# 两户共墙，露台敞开，坡顶简洁

两栋楼各内移1米，单栋尺寸不变，总宽27.6米；院墙连接实体外墙，中央走廊分隔墙取消。保留柱位按原图，柱身与墙同色；取消二层露台8处多余柱段。勒脚连续包过窗下与柱脚，门口断开。

# 一层：走廊围护与天井入口

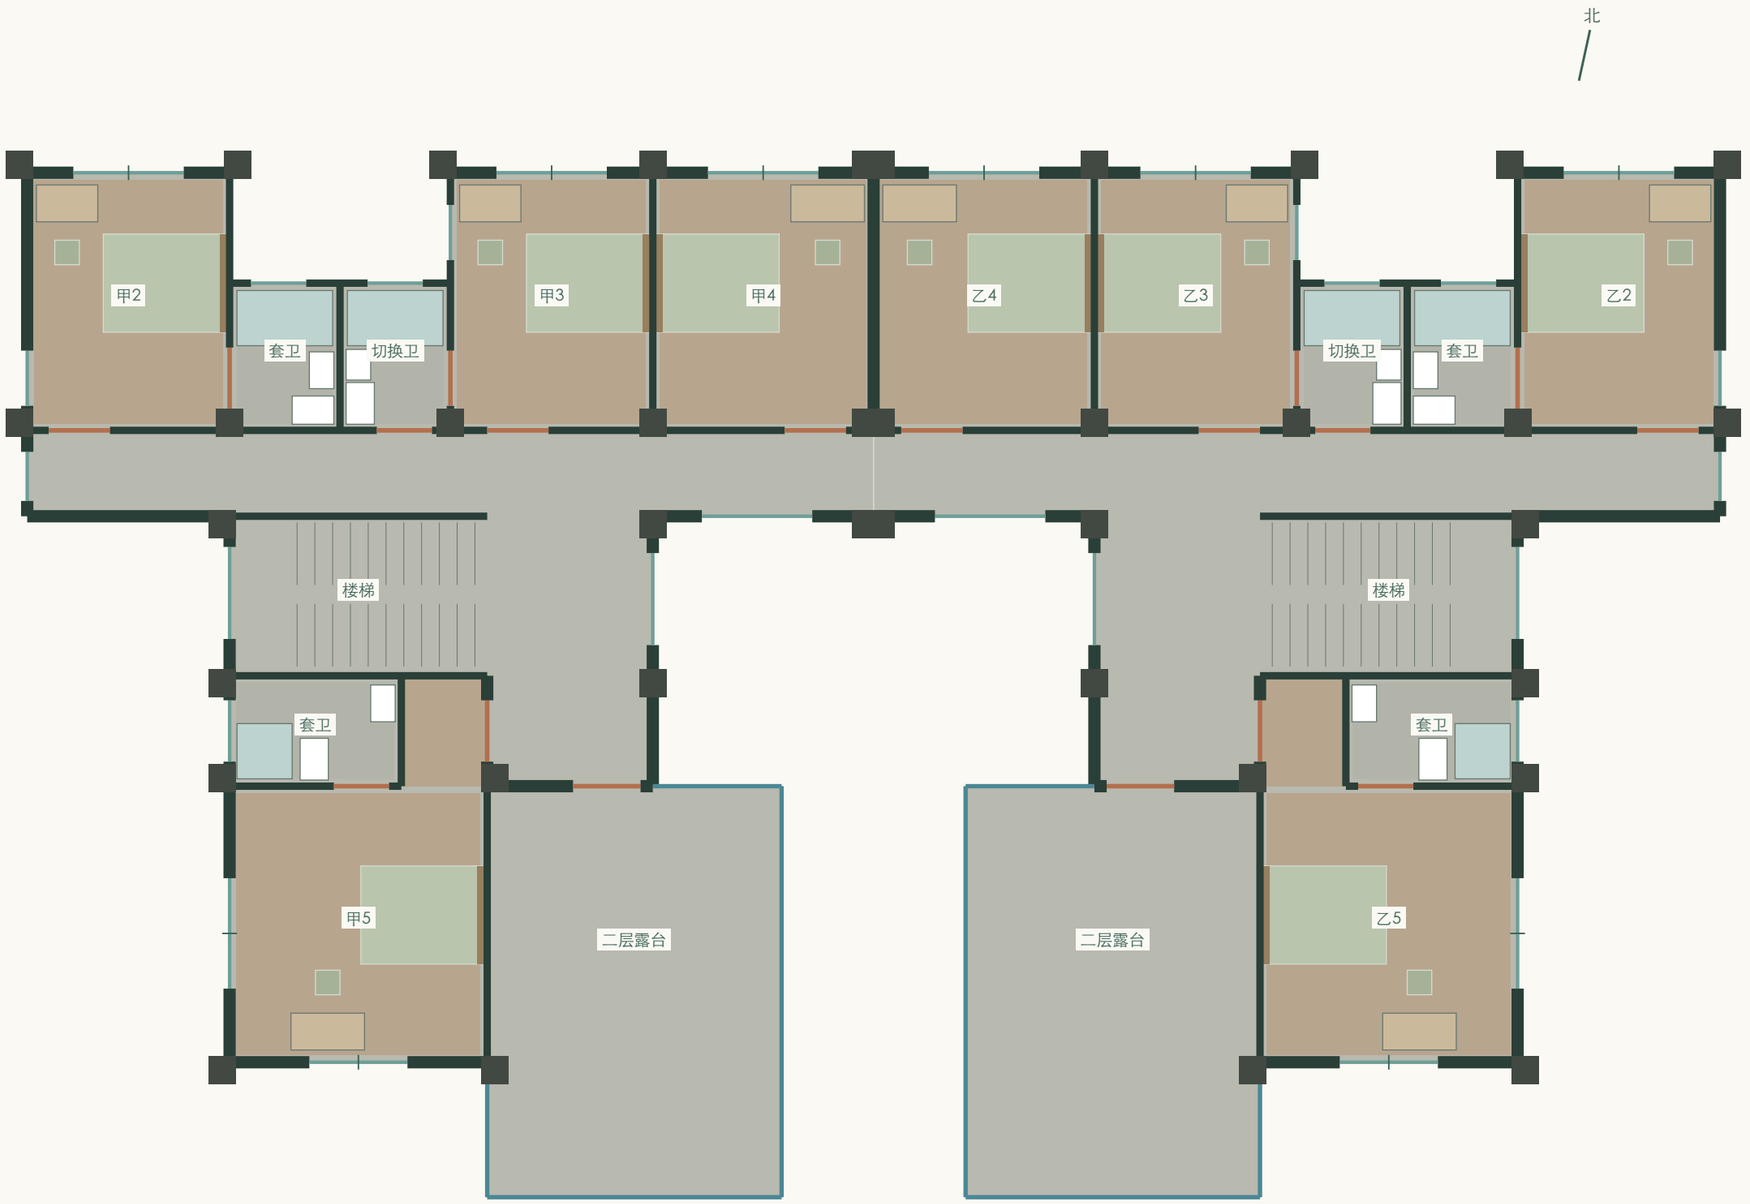
玄关、客厅、楼梯不设分隔门墙；卫浴、外墙、后门及院墙保留。

长辈房、厨房与四处卫浴保留，卧室不新增朝天井的洞口。

每户走廊设1.20米外开玻璃天井门；门外2.80米深平台，再接三级150毫米台阶。

天井侧窗同步大固定玻璃配窄扇；中央南向窗1.80×1.85米，窗台1米，大固定玻璃配0.45米窄开启扇。

两餐厅共墙设3.30米活动隔断；春节打开可供两桌20人同餐。

原柱与连续勒脚保留；电视移至卫浴南侧实墙，沙发朝北，洗衣机仍在楼梯下。

# 天井六窗：主玻璃固定，窄扇通风

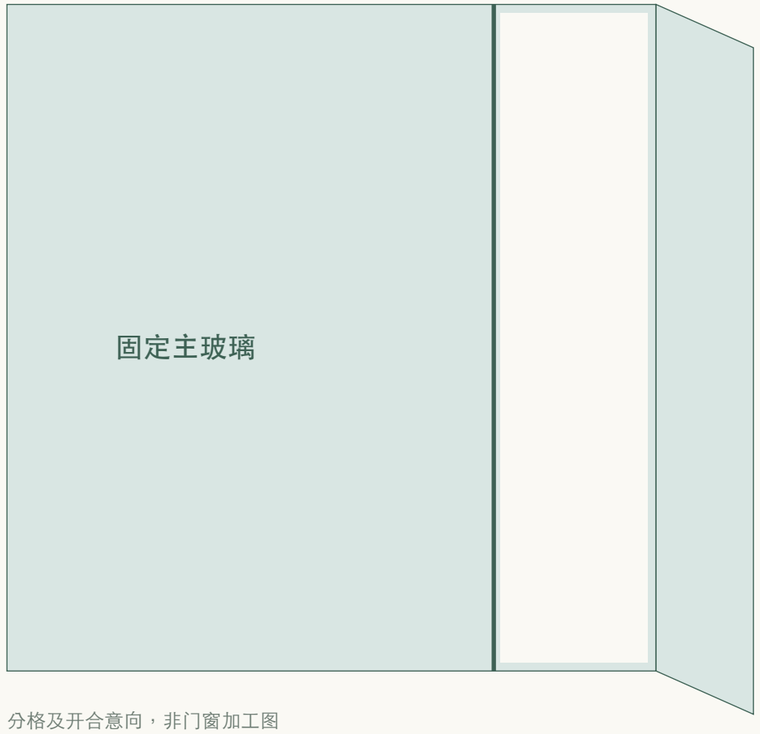
原洞宽1.80米，统一加高为1.85米；窗台1.00米、窗头2.85米，把手中心约1.50米。

一至三层后排走廊朝南、朝天井的6扇窗采用同一比例；两户开启扇在外侧边缘镜像布置，形成安静、连续的竖向节奏。固定主玻璃保持不动，网页点击只开启窄扇。

8处天井侧窗也采用固定主玻璃 + 窄扇。其余24处宽窗双扇中分、6处大窗四扇折叠、14处窄窗单扇外开、14处卫浴上悬，8处楼梯窗固定。

窗头提高后，窗过梁及梁底净高需结构协调；玻璃、五金、纱窗、防雨、限位和实际通风面积须正式设计。不能以模型开度代替产品性能与全屋通风验算。

# 团圆宴：隔断打开，两桌20席

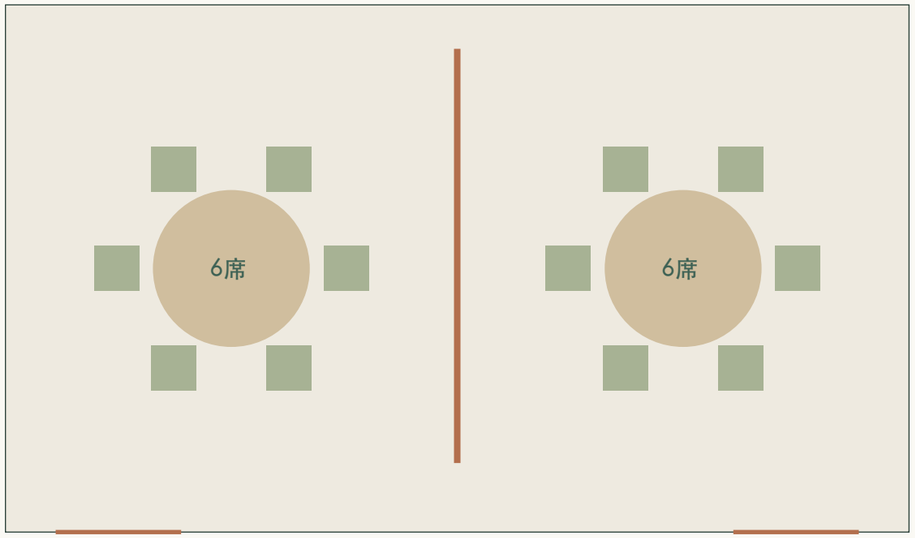
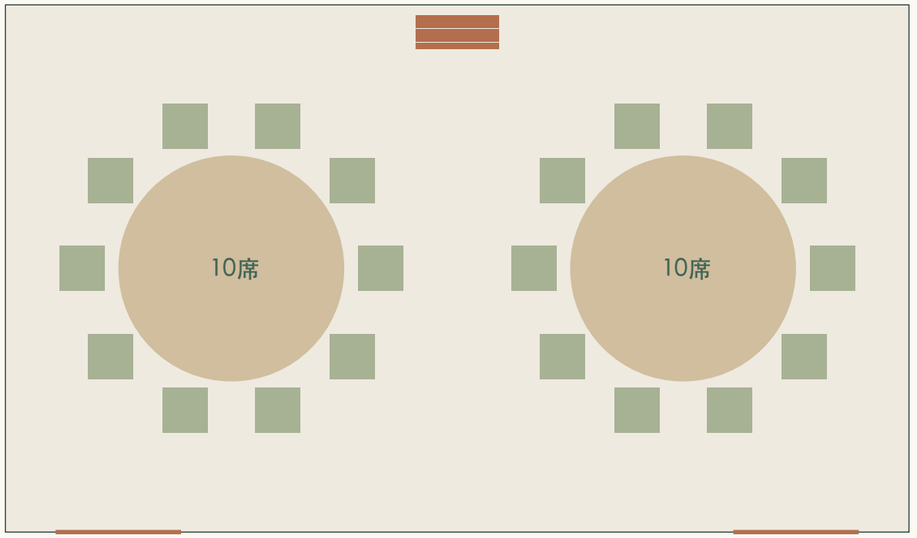
取消原2米中缝连接体后，餐厅合并轴线范围约7.2×4.2米，约30.2平方米。

桌椅为布置意向，保留通向厨房和公共走廊的入口；中间活动隔断不承重。实际家具尺寸与拉椅、端菜通道应现场放样确认。
